Nota Técnica nº 0129/2012-SRD/ANEEL

Assunto: Retificação da Seção 3.7 do Módulo 3 dos Procedimentos de Distribuição.

Figura: Esquema exemplificativo do modelo de sistema de medição bidirecional pela utilização de dois medidores unidirecionais.

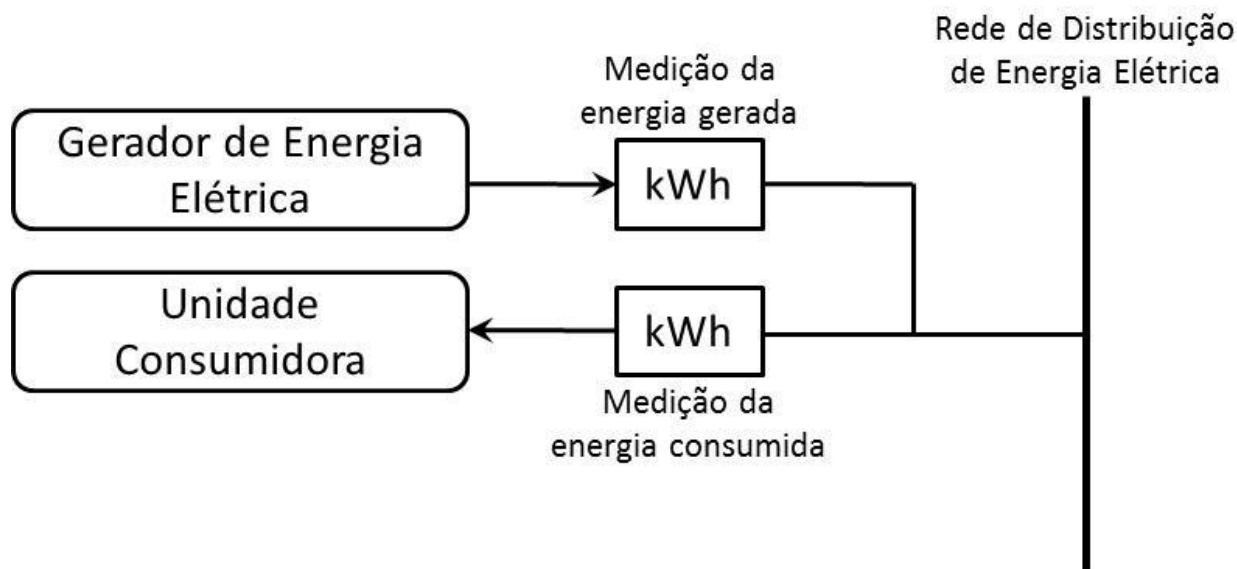
9. No entanto, após a publicação da Res. nº 482/2012, a SRD recebeu informações de diversos agentes alertando para o fato de que, para unidades consumidoras conectadas de forma monofásica na baixa tensão, não há no mercado medidores bidirecionais homologados pelo INMETRO.

10. Apesar disso, uma análise do sistema de medição em questão permite concluir que a medição necessária para implementação do Sistema de Compensação de Energia poderia ser realizada pela utilização de dois medidores unidirecionais simples: um para medição da energia ativa gerada e outro para aferir a quantidade de eletricidade consumida.

11. A Figura a seguir apresenta, de forma esquemática, um exemplo de conexão que pode ser utilizado para averiguação do saldo de energia no sistema de medição bidirecional com utilização de dois medidores unidirecionais.

13. Nesse contexto, com o intuito de melhor esclarecer as formas de medição para a microgeração distribuída, deve-se retificar o Módulo 3 do PRODIST, acrescentando-se o item 7.1.1 na Seção 3.7 com a seguinte redação:

7.1.1 Para instalações em baixa tensão, a medição bidirecional pode ser realizada por meio de dois medidores unidirecionais: um para aferir a energia elétrica ativa consumida e outro para a gerada.
